2023 年 2 月

锅屋百迪精密机械  
(苏州) 有限公司

关于管接头 GN287-B18-B18-1-SW 的规格变更说明

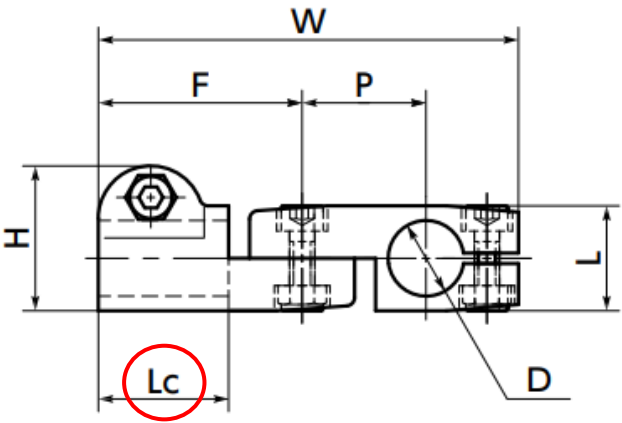
因制造方面的原因，孔深（Lc尺寸）将发生如下变更。

| 变更部位    | 变更前  | 变更后    |
| 孔深 Lc尺寸 | 25mm | 31.5mm |
